大阪府：負担金186億円の根拠

京都府：負担金128億円の根拠

滋賀県：三日月「勉強会」からの知見

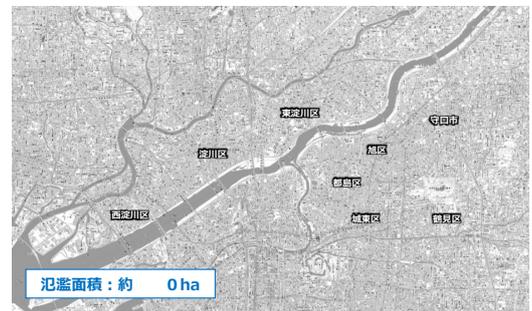
大戸川ダムの有無による計算水位の違いは、**わずか20cm程度**。これによる被害額の差が9兆円との見解。

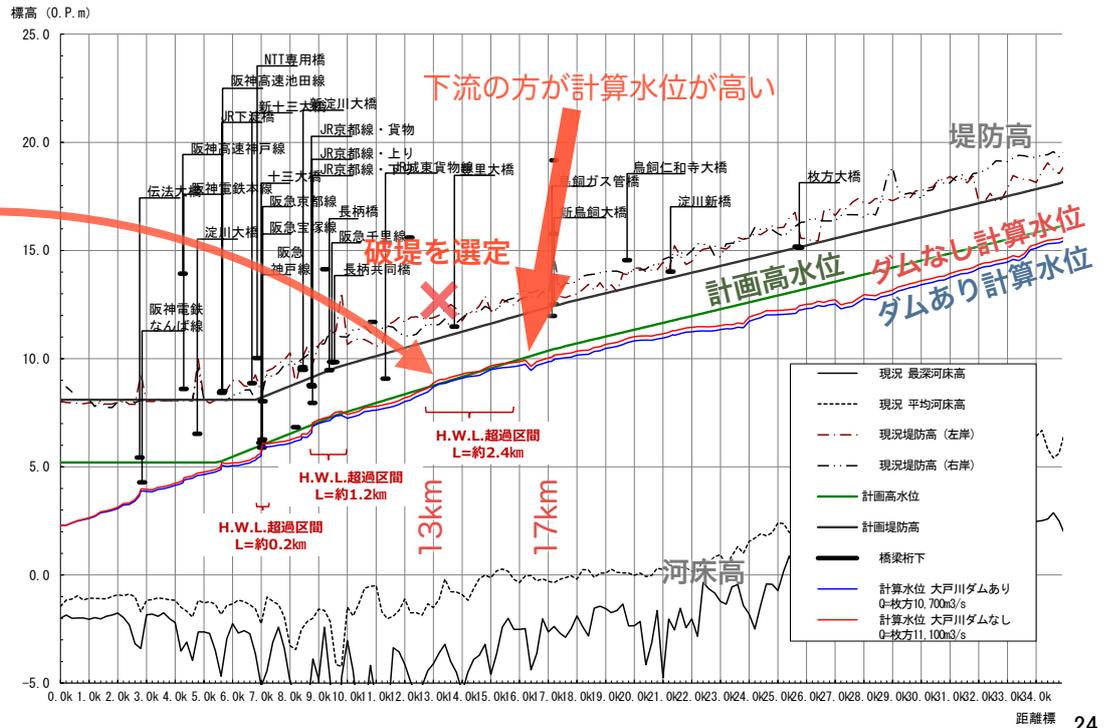
ダムがない場合に破堤を選定した地点で、計算水位は計画高水位を約17cm上回る。

この地点を含め、河口から13-16.2km区間では、計算水位がその上流下流に比べてわずかに高い。

地理院地図 2017年4月撮影

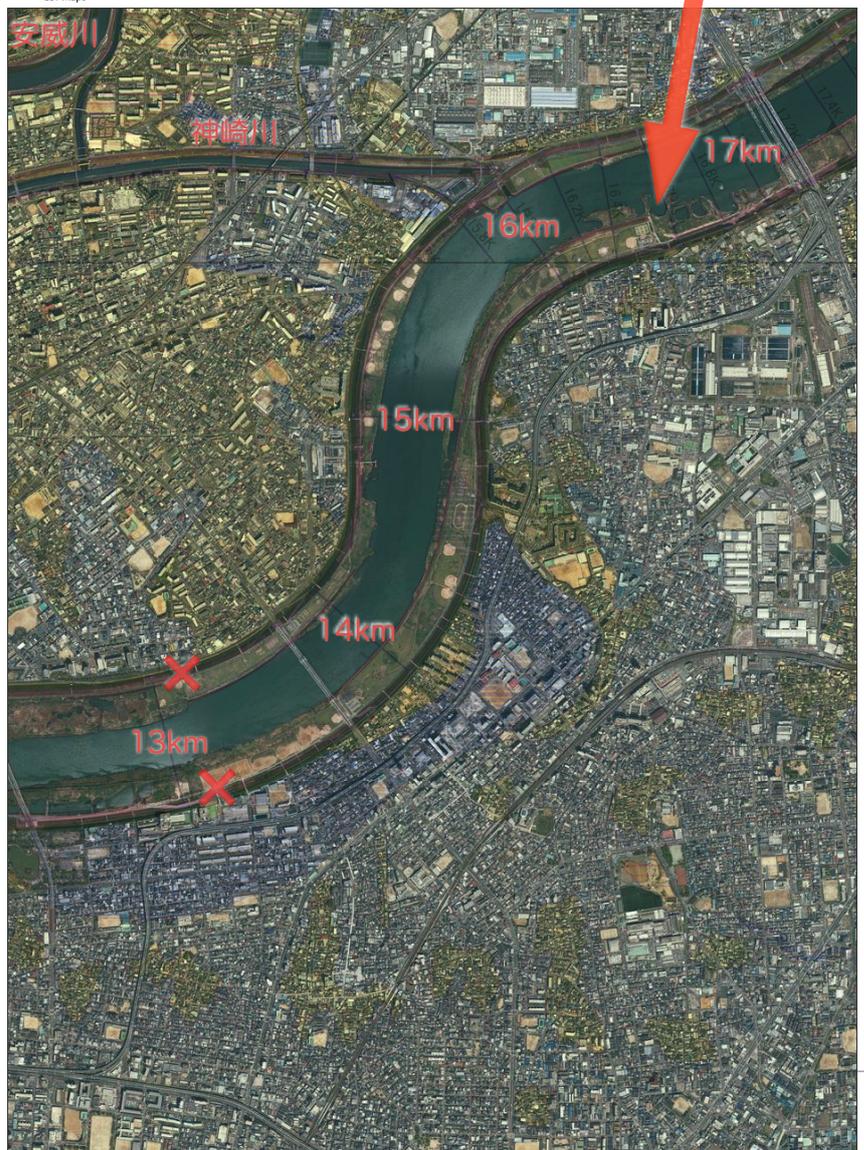
- ▷ 13-16.5km区間にあるものは何？
- ▷ その管理者は誰？
- ▷ 堤防の内外での標高差は？

- i) 当該区間(13-16.5km)で、両岸の堤防間の距離は下流の方が広い。
- ii) 2016年「大戸川ダム事業の検証」において、淀川本川で引堤を検討したのはI-2案のみ。しかも、河口から9.6kmまでの区間が対象。つまり、当該区間での引堤の検討はなかった。
- iii) 河川公園の設置が安全であるのは、例えば、計画高水位と計算水位の差が大きい枚方地区(24-27km)。

桂川の各事業段階における水位の比較(S28洪水)

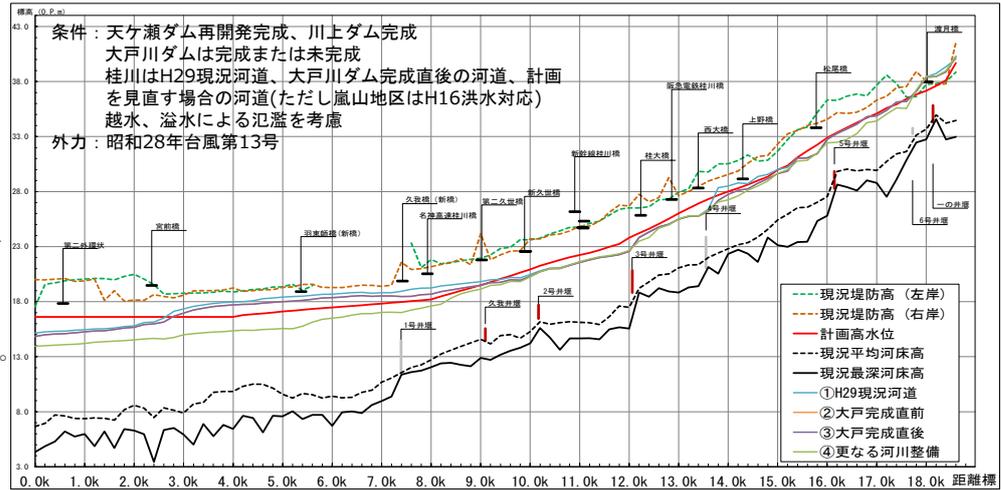
② = ③ : グラフは全く重複
つまり、三川合流地点も
含めダムの効果はゼロ。
④ により計画高水位以下に。

桂川の各事業段階における水位の比較(H25洪水)

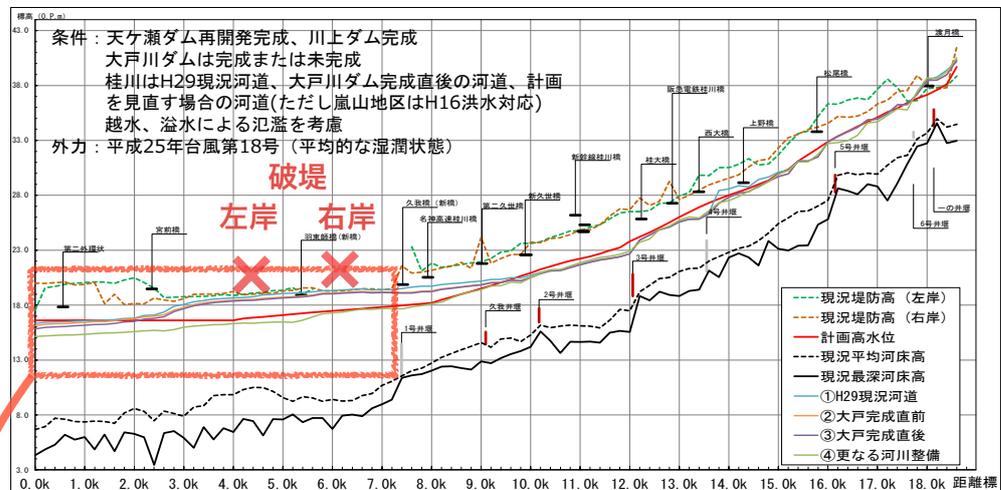
②と③の差は数cm。
③と④の差は2m程度。
つまり、水位低減へのダ
ムの効果は、河道改修に
比べ極めて小さい。
